包头市钢铁深加工园区（三期）控制性详细规划 KGSJ3-47、48地块修改方案

KGSJ3-47、KGSJ3-48地块修改前后对比图

修改前后规划指标一览表

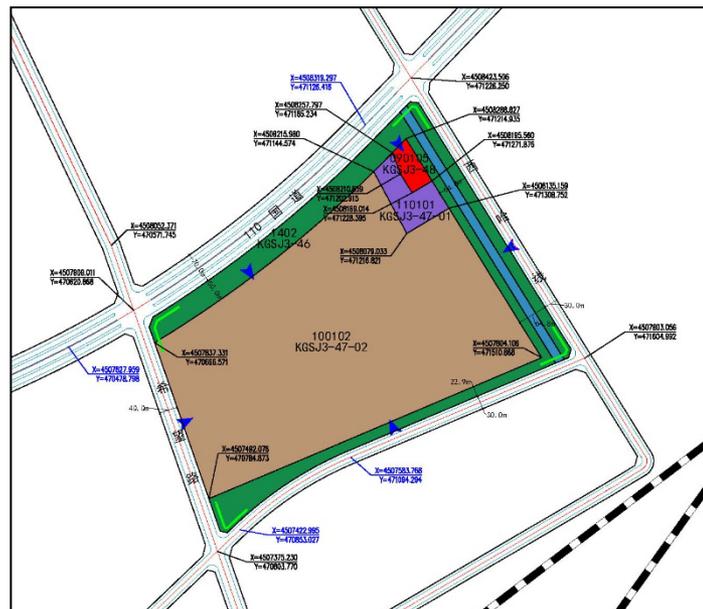
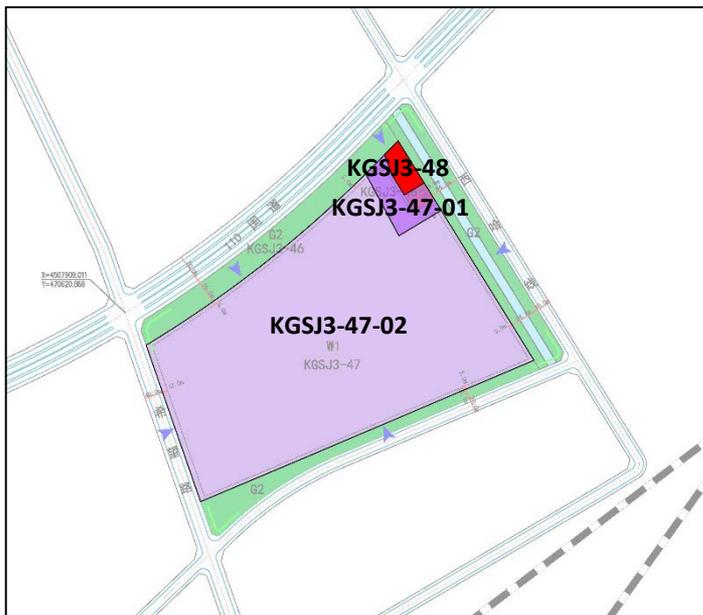
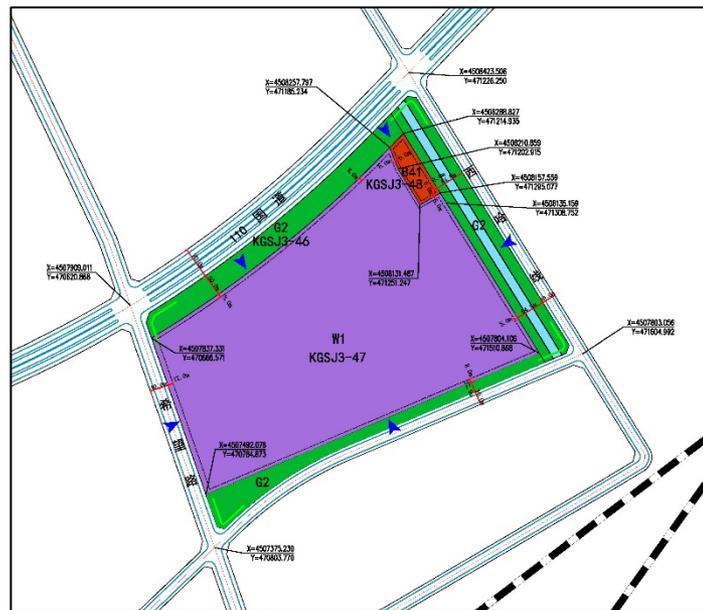
将原规划中KGSJ3-47、KGSJ3-48两个地块重新划分，修改后形成KGSJ3-47-01、KGSJ3-47-02和KGSJ3-48地块三个地块。将原规划中KGSJ3-48地块面积调整为0.500公顷，面积减少了0.225公顷；将减少的0.225公顷用地并入KGSJ3-47-01地块并调整为物流仓储用地，修改后KGSJ3-47-01地块面积为1.213公顷。

将原规划中KGSJ3-47地块31.518公顷一类物流仓储用地修改为KGSJ3-47-02地块二类工业用地。
